Kuvitettu tuoteluettelo – IPL-päivitys

530iPT5

Muutoksen kuvaus

Viite 1

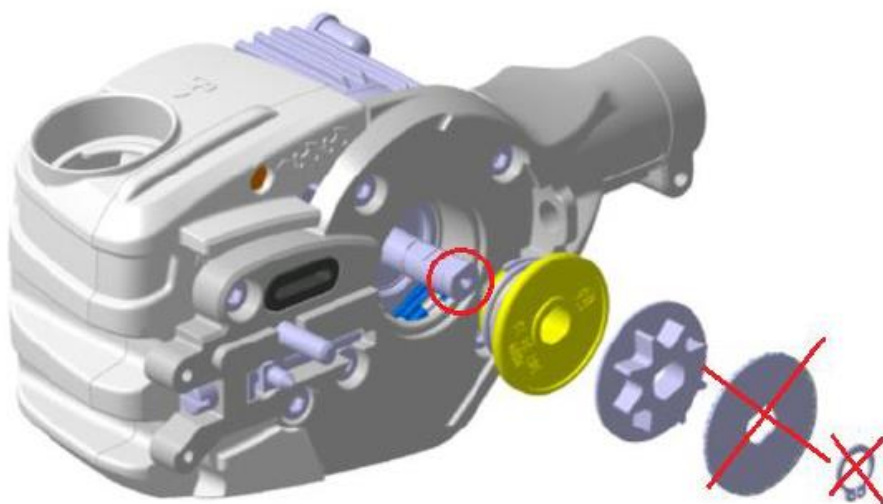
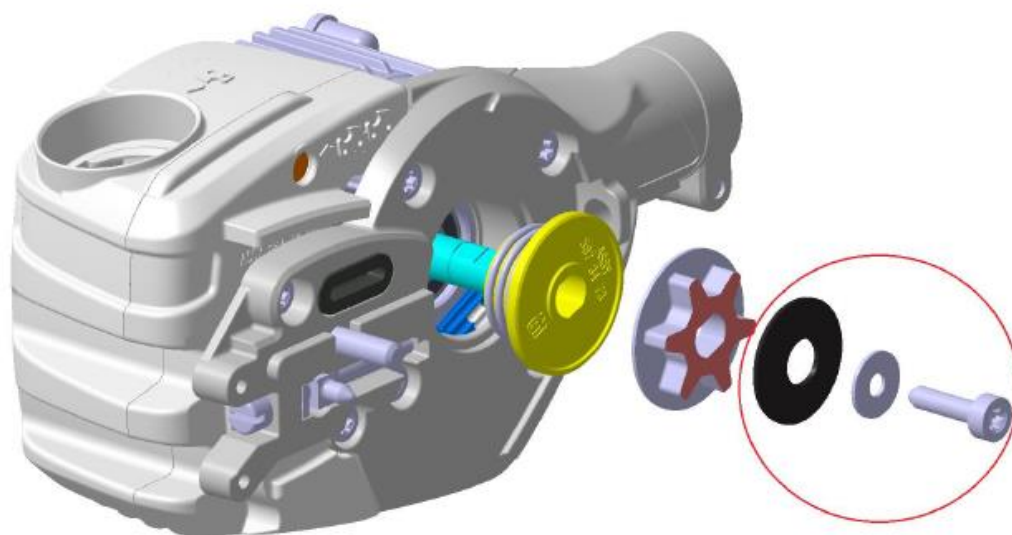
Moottorikokoonpano 587 69 08-01 on korvattu moottorisarjalla 546 70 36-01, johon kuuluu moottori (529 65 38-01), vääntöjousi (597 67 01-01), aluslevy (503 23 00-35) ja ruuvi (503 21 53-20) (katso viite 1 sivulla 2).

Motor assy is replaced with a new motor assy that has an internal threaded hole in the shaft.
The washer and circlip are replaced by a disc spring, washer and screw.
The screw must be tightened with 7-8 Nm and the spur sprocket must be held / fixed to enable that.

Viite 2: LEIKKUUJÄRJESTELMÄN 529 53 71-01 TUNNISTAMISTA VARTEN.

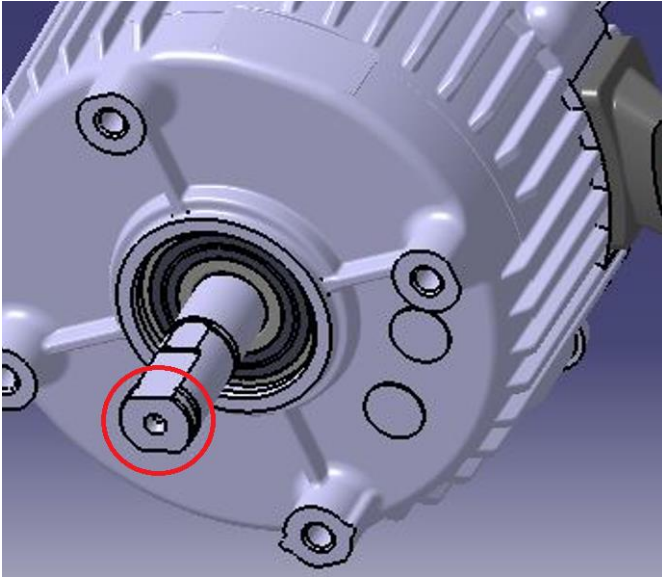
Vanha LEIKKUUJÄRJESTELMÄ 529 53 71-01 > (moottoriakseli ilman ruuvireikää) on yhteensopiva **VAIN** LUKKORENKAAN 735 31 12-00 ja ALUSLEVYN 577 27 15-01 kanssa.

Uusi LEIKKUUJÄRJESTELMÄ 529 53 71-01 > (moottoriakselissa on ruuvireikä, katso alta) on yhteensopiva **VAIN** VÄÄNTÖJOUSEN 597 67 01-01, ALUSLEVYN 503 23 00-35 ja RUUVIN 503 21 53-20 kanssa:
